VYSVĚTLENÍ / ZMĚNA / DOPLNĚNÍ ZADÁVACÍ DOKUMENTACE

č. 17-21

Stavební úpravy budovy G – LDA s nástavbou administrativních a ubytovacích kapacit

Slatinné lázně Třeboň s.r.o.

Ilustrační foto provětrávaného fasádního obkladu (skryté kotvení, viditelné kotvení)

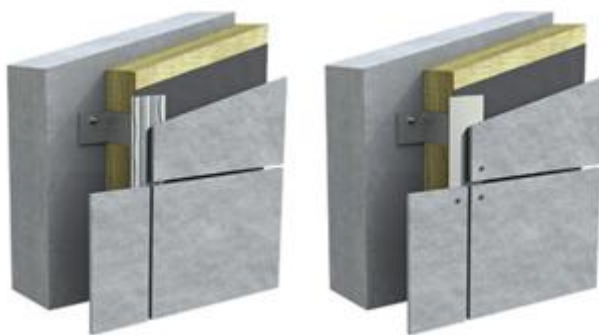
Dáváme dohromady nabídku na provětrávanou fasádu na LDA Třeboň.

Jaký materiál máme nacenit? Ve výkresech je HPL deska, ve VV sklobeton, ve skladbách konstrukcí je kompozit, což jsou vesměs bondy.

Zadavatel sděluje, že platí informace uvedené ve výkazu výměr:

Sklocementový obklad, jinak známý také jako GFRC (Glass Fiber Reinforced Concrete), je kompozitní materiál na bázi betonu, který je vyztužený skelnými vlákny. Nutno dodržet požární parametr obkladové desky dle PBŘ.

Zadavatel vycházel z letáku a také výrobce Fundermax / referenční zástupce uveden i v technických a užitných standardech PD / pro dodržení minimálního kvalitativního standardu.
